新堀川を考える新堀小OB・OG有志の会からの
公開質問状に対する県の回答

はりまや町一宮線（はりまや工区）の整備のあり方に関する
ご意見をいただき、ありがとうございました。

平成30年1月16日

断面① (駐車場(廃業)部)

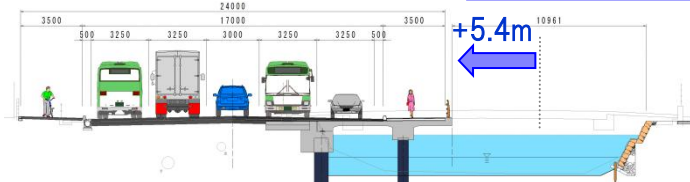
現存する西側の石垣は、整備に支障となる上部のみを取り除いて現位置で保存することとし、既に消失している駐車場東側の石垣については、江戸時代の積み方を参考に復元し、また、水面と干潟の創出のために一部を切り込む横堀公園の石垣についても同様の積み方で再生することとしています。

川面の幅 11.0m

断面② (横堀公園前)

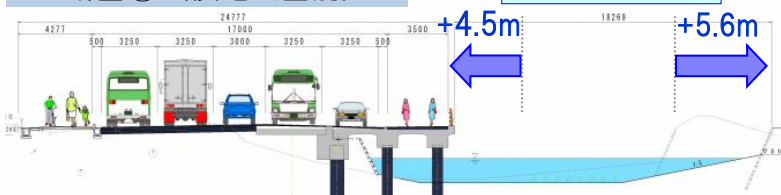
このため、新たな道路計画案では、水面と干潟を創出するためのさまざまな工夫を凝らしており、自然環境と道路交通との共存を図ることに重きをおいています。

川面の幅 18.3m
